# 1) Dragage

Le Dossier de Demande d'Autorisation Environnementale (DDAE) prévoit un dragage dans la zone avant-port pour un volume de 2 819 m<sup>3</sup> à la cote -2,5 mNGF IGN69. Ce volume concerne surtout les sédiments accumulés dans la passe d'entrée. Des prélèvements et une analyse laboratoire ont été réalisés dans la passe pour vérifier l'absence de contamination.

## 2) Valorisation des sables rechargés

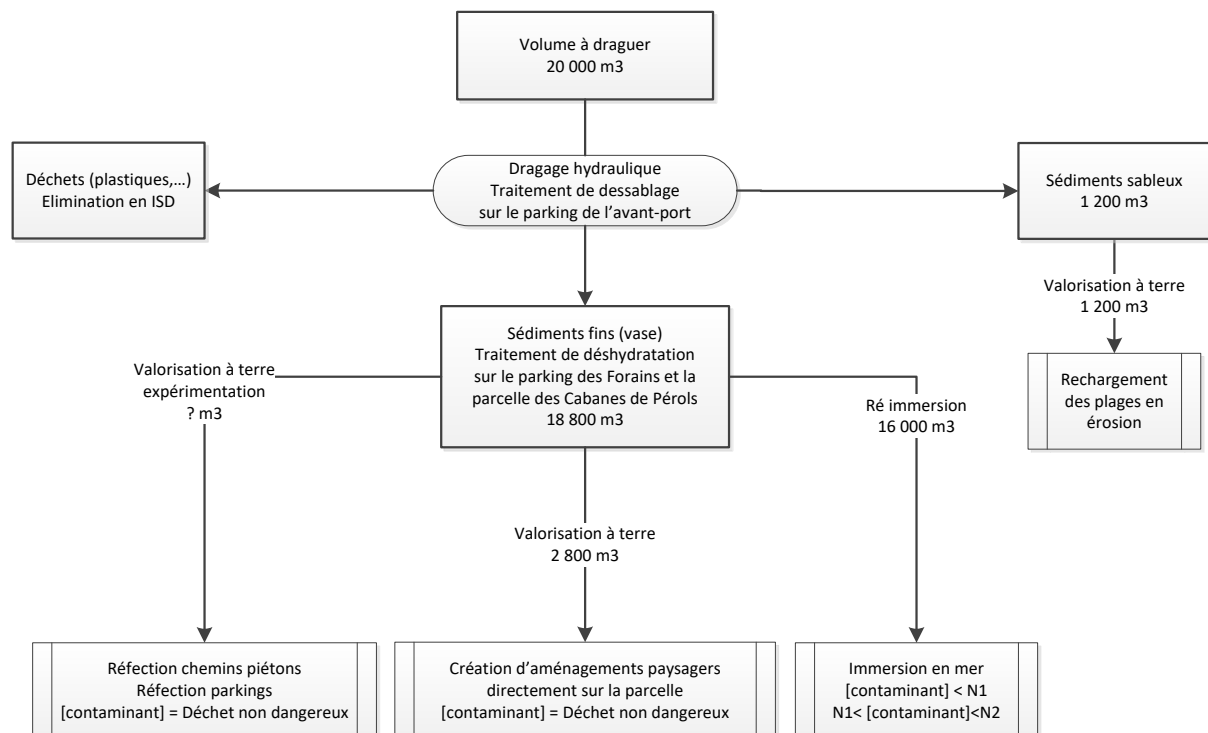
Les rechargements de la plage Est seront réalisés avec les sables séparés par l'unité d'hydrocyclonage. Le volume rechargé 2 500 m<sup>3</sup> est une estimation haute qu'il faut plutôt réajuster à 1 100 m<sup>3</sup> si la passe d'entrée est draguée avant l'été 2022 (fraction moyenne en sable est d'environ 6 % dans les sédiments portuaires).

Les rechargements de la plage Est avec les sables issus de l'hydrocyclone consisteront à remodeler en priorité la plage sèche. Si l'érosion de la plage est prononcée au moment des travaux, des dépôts de sable pour être réalisés dans la zone avant-plage. Ils s'accompagneront alors systématiquement de la mise en place de barrages anti-MES (autour des zones en travaux).
